한국전력공사 상임감사위원 개선 요구

제 목 : [13] 지향성 압입공사의 시공측량사 직종 변경 필요

[그림] 지향성 압입공사 시공측량 현황

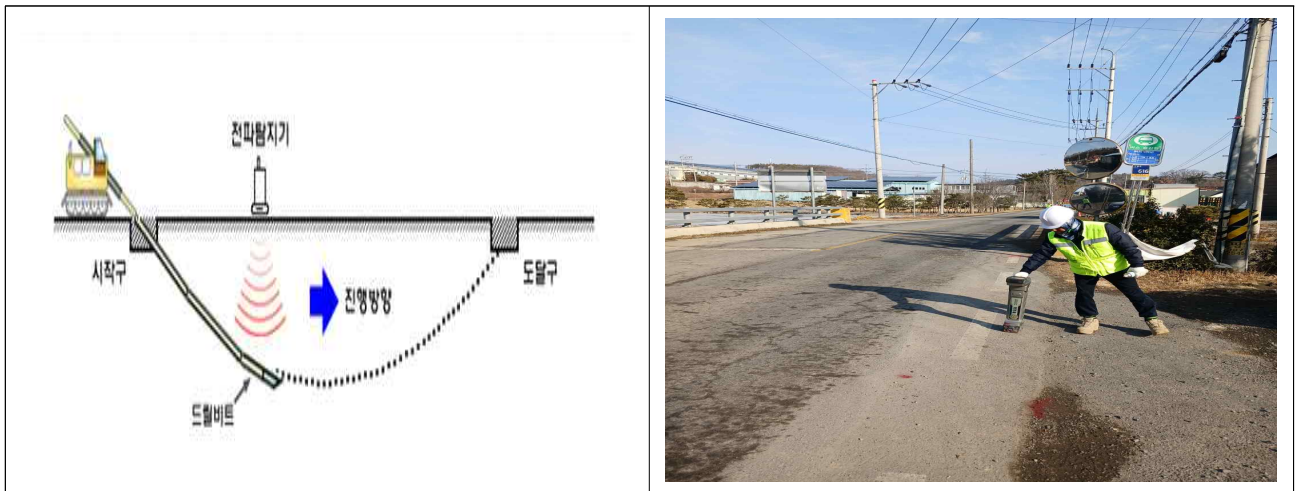
대구본부에서 시행한 ‘♣ 하이테크파크 지향성 압입공사’ 등 8건의 설계서에 반영되어 있는 시공측량사가 직접 경과지 노선 측량을 시행하는지 여부에 대하여 현장 시공 사진 확인 및 감독자 면담 결과, 직접 측량을 시행하지 않는 것으로 확인되었다.

그 이유를 파악한 결과, [그림]과 같이 현재 경과지 노선측량은 압입장비의 드릴헤드에 송신기를 장착하여 드릴헤드의 위치, 방향, 심도 등의 정보가 지상에 있는 일명 수신탐지사로 불리는 사람이 가지고 있는 Locator(전파탐지기, 수신기)로 실시간으로 수신되고 그 수신된 정보를 장비 운전자에게 전달하여 원하는 추진방향으로 도달하는 것으로 확인되었다.

따라서 노선측량은 시공측량사가 직접 수행하지 않고 수신탐지사가 전파탐지기로 경과지 노선의 단순 위치 등만 확인하고 있는 실정이므로 현재 표준설계서 압입공사 품셈에 반영되어 있는 시공측량사를 기술계 중급기술자로 적용하는 것은 불합리하고 이를 기능계 측량에서 가장 낮은 단계의 초급기술자⁴⁾ 등으로 변경할 필요가 있다고 판단된다.

배전계획처 업무담당자는 표준설계서 압입공사 품셈에 반영되어 있는 시공측량사를 기술계 중급기술자로 적용하는 것은 불합리하다는 감사자의 의견에 동의하였고 초급기술자로의 변경 등을 검토하겠다고 답변하였다.

배전계획처장은 지향성 압입공사의 표준설계서에 반영되어 있는 압입공사 품셈의 시공측량사 직종 변경을 검토하여 주시기 바랍니다. (개선)
